## 「共の会」事前質問(2023. 10. 25)に対する回答

いただいた事前質問について、以下の通り回答いたします。

図1 サブドレン配置図/地下水の流れの模式と水位 (2015-8月)

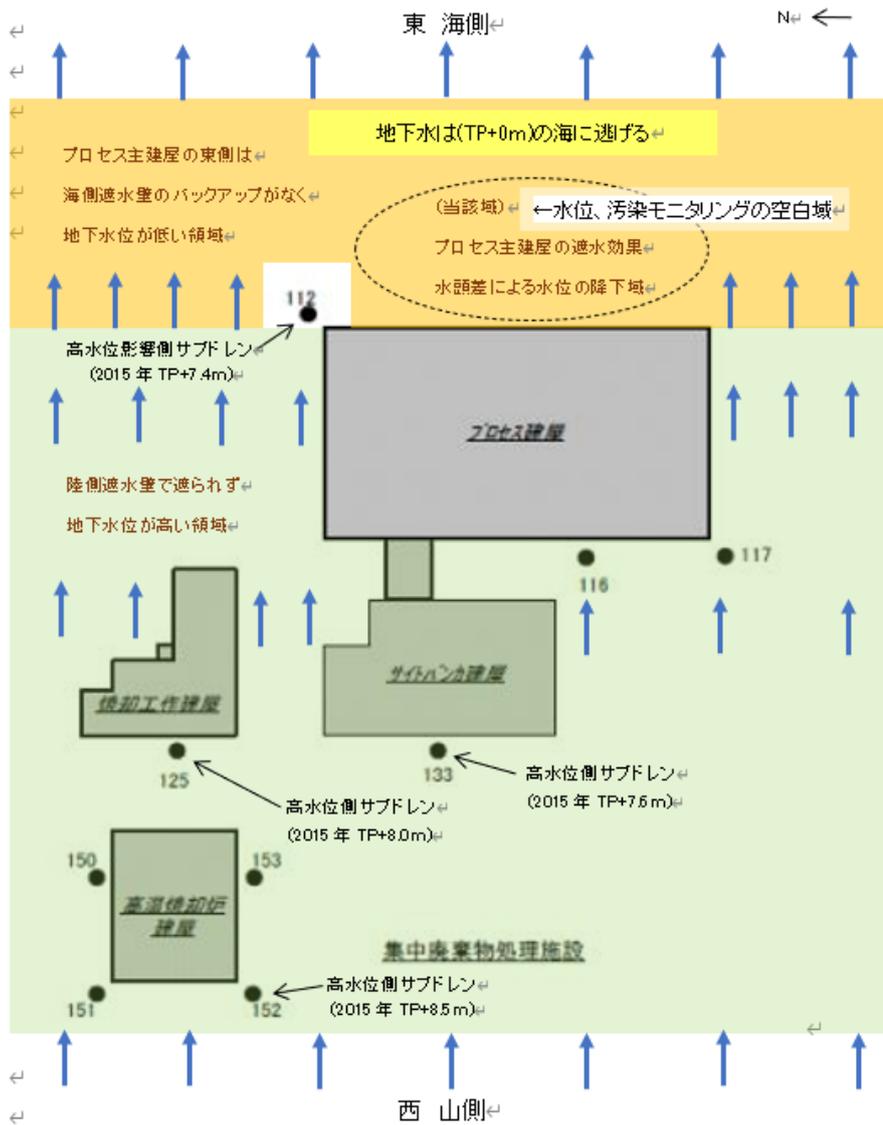
- 図1、SDNo.112（プロセス主建屋北東角）を周辺の地下水位の基準としている。プロセス主建屋の東側にはサブドレン・観測井がありません。…2022/12/14 対話会（東電）確認事項。
- 繰り返し回答の通り、プロセス主建屋等の滞留水は、1～4号機の原子炉建屋・タービン建屋と同様、周辺の地下水位よりも低くなるよう建屋内の水位を運用し、建屋外に漏れ出ないように管理を行っており、これまで建屋外に漏洩したこともございません。…2022/6/14、2023/2/21、4/18、6/12、8/28（東電）回答。

図1の当該空白域では、プロセス主建屋自体の遮水効果により、山側からの地下水は堰き止められ、海側（TP+0m）に逃げ水位は下る。（海側遮水壁のバックアップで逃げられないタービン建屋と同様にはなりません）

サブドレン（No.112）より低水位の当該空白域地下水をサブドレン側に集水・回収することは物理的にできません。

\*水位確認の術がない当該空白域の地下水位より建屋内の水位が低くなる管理・運用の検証ができますか。

\*海側に遮水壁のない当該空白域に集水サブドレンがないことは、（建屋の漏えいリスク側に対し）放射能濃度測定による確認手段を欠いているのではないですか。

原子炉建屋・タービン建屋と同様ではないプロセス主建屋について（海側に遮水壁がなく、サブドレンがない空白域）、質問に対し回答を頂けていません。サブドレンより低水位の水位確認、空白域の漏えい確認方法を具体的に説明願います。

当該空白域を埋める検証履歴（水位監視及び汚染モニタリング／漏洩のない確証）があればご紹介ください。

これまでと繰り返しのご回答となりますが、プロセス主建屋等の滞留水は、1～4号機の原子炉建屋・タービン建屋と同様、周辺の地下水位よりも低くなるよう建屋内の水位を運用し、建屋外に漏れ出ないよう管理を行っており、これまで建屋外に漏洩したこともございません。

図3 2号機 格納容器圧力変化(今回解析結果)…筆者の考察を(文章)朱記,「考察実測値」を(青)破線で示す。

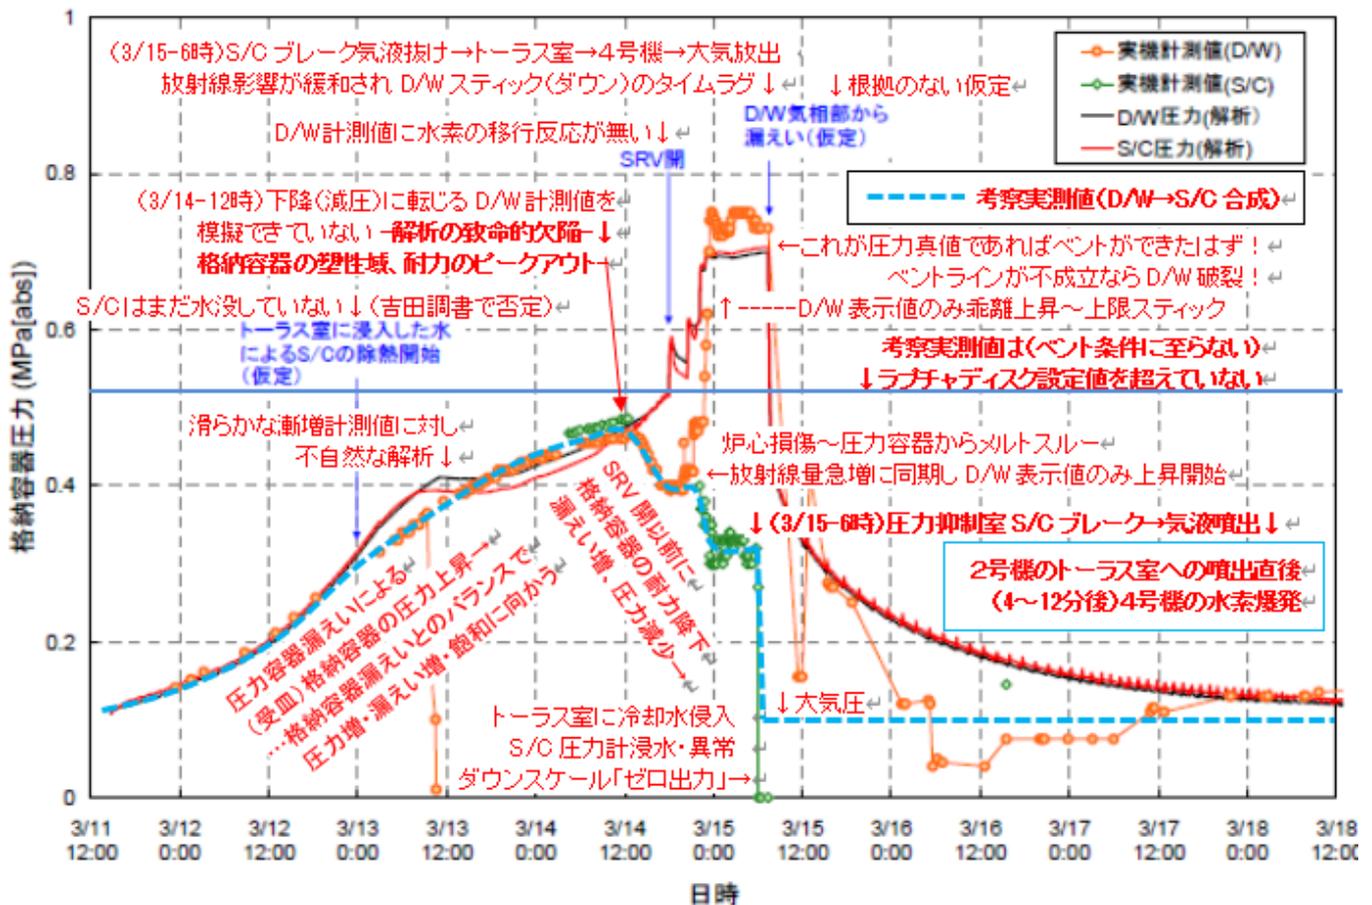
- D/W 圧力（解析）の致命的欠陥は、D/W 計測値を「正」として模擬しながら、(3/14-12時) 下降（減圧）に転じる重点〔ピークアウト〕を表していない。…以降の反転急上昇とは（解析の上でも）両立しない不整合を示す。
- 「考察実測値」：D/W 実機計測値を辿り、(3/14-20時以降の) 乖離部分は S/C 実機計測値を辿るシナリオ。格納容器圧力は（压力容器漏えいの受皿となり）事故直後から漸増するが、ラプチャディスク設定圧力を超えることなく (3/14-12時) 耐力のピークアウト（塑性域大破口の始まり）、以降漸減（破口の進行）、(3/15-6時) 終に圧力抑制室でブレーク（塑性域大破口の顕在化）＝【**低压破綻**】に至った。…のではないのでしょうか。
- 2号機に関しては、3/14 18 時頃に主蒸気逃がし安全弁（SRV）による原子炉压力容器の強制減圧に成功しましたが、準備していた消防車の燃料切れにより速やかな低压注水への移行ができませんでした。当該減圧に伴う減圧沸騰により原子炉压力容器内の水が蒸発し原子炉水位は燃料が露出するほど

格納容器圧力がピークアウト、減圧段階でSRV開の後に「水素の発生による反転上昇」が起こりえますか。

・3/14-12時以降、急激な原子炉水位の低下が記録され、SRV開以前、既に空焚き状態ではないですか。（SRV開以前、炉心は冠水、燃料は冷却された状態であったなら、減圧・注水を急ぐことはなかったはずです）

SRV開以前に、核燃料棒露出、過熱（ジルコニウム酸化）水素発生・水蒸気増、メルトダウンは進行している。

・3/14-18時 SRV開操作に伴い水素が格納容器側へ移行するはずが、応じた圧力上昇は見られません。水及び圧気（水素・水蒸気）が既に压力容器の（メルトスルーに至る）機構シールから格納容器側に漏出（漏えい）していた。更に格納容器外に、トップヘッドフランジのすき間から一部漏出（漏えい）していた。と考えられます。

\*結局ベントに至らないのは（既に漏えいにより）ラプチャディスク設定圧に達しなかった、からではないでしょうか。

\*SRV開の前・後0.4MPaを表示しながら、2時間後に上昇0.74MPaにまで至る物理的要因が残っていますか。

2号機ではSRV開操作による減圧に伴う減圧沸騰により急速に水位が低下し、炉心損傷に至ったと考えています。この際の水-ジルコニウム反応による発熱、水素発生により格納容器圧力が上昇すると考えられます。
